武庫川の安全安心対策

「整備計画」についての意見

### 財政面からも実現可能性 100%を目指す河川整備計画を ～ 新規ダムの検討継続の整備計画への位置づけは不適切 ～

鉄棒を打込んだ三重堤防の案

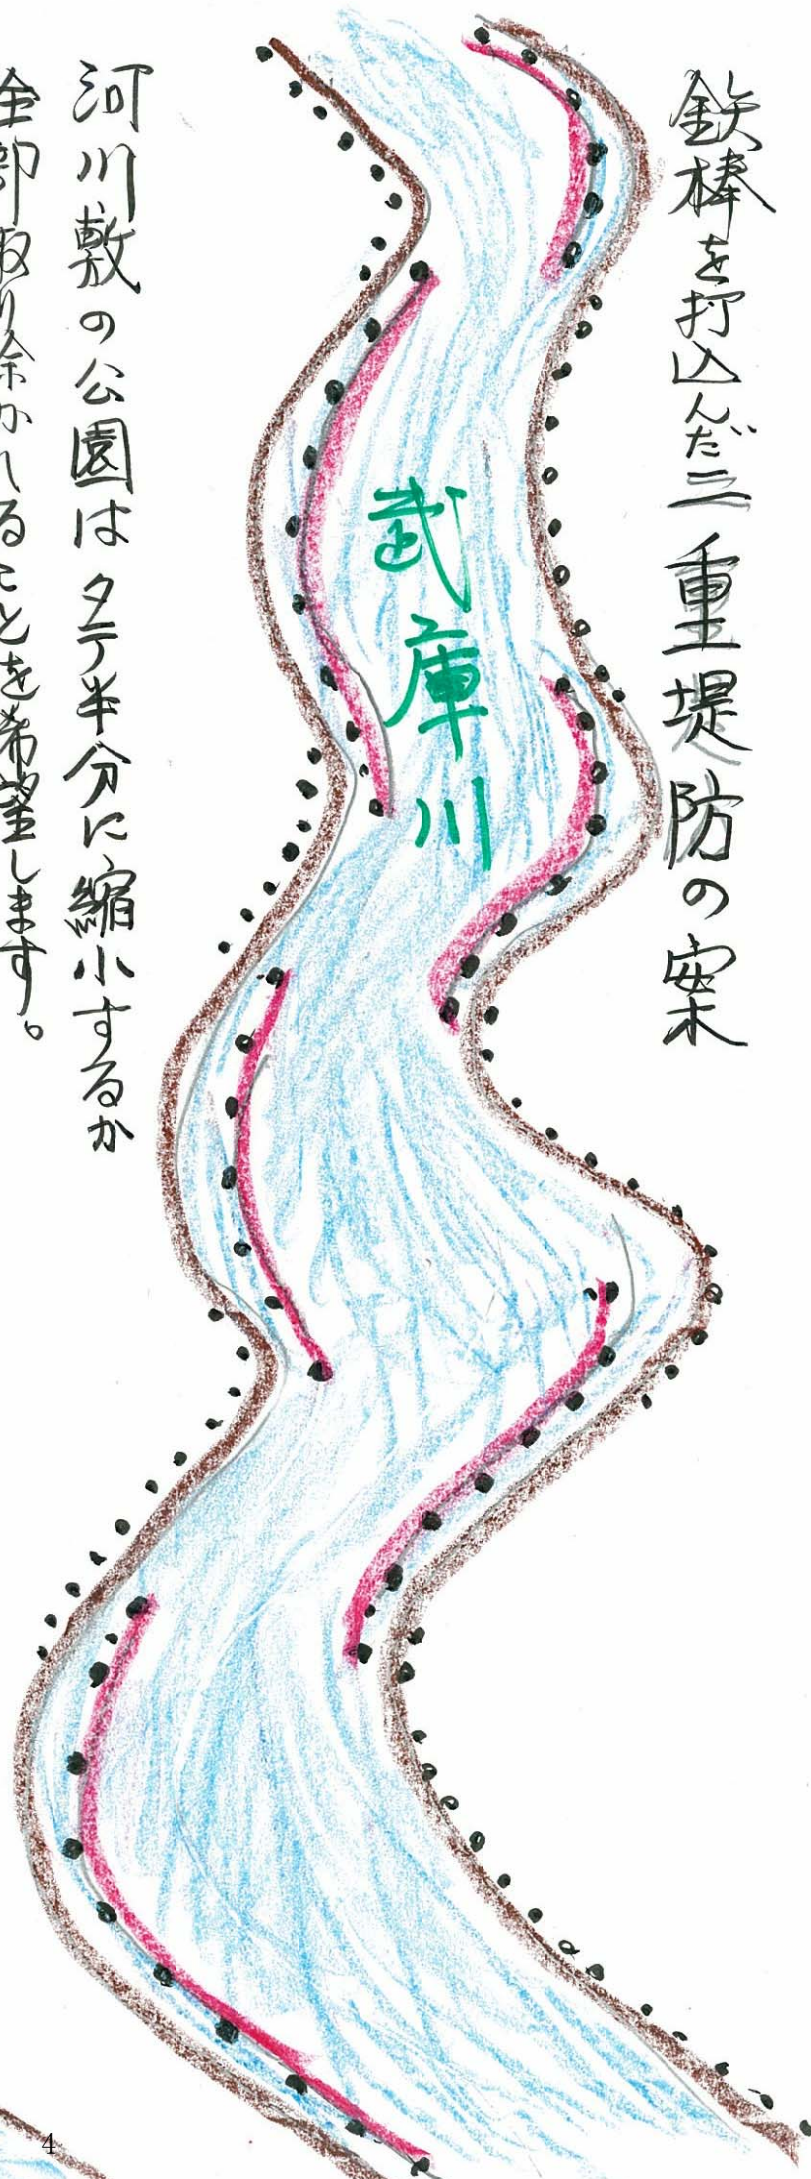
② 河川は曲りくねっている。今の河川は堤防が水で  
根切を掘り削られる。二重堤防にする。

③ 河川の真ん中に杭を打ち込んで堤防を作る  
この工事は大量の鉄釘と水を分散させた水の圧力を  
押えられる

河川敷の公園はタテ半分に縮小するか  
全部取り除かれることを希望します。

河川のセンターに鉄棒を打ち込んで堤防の案
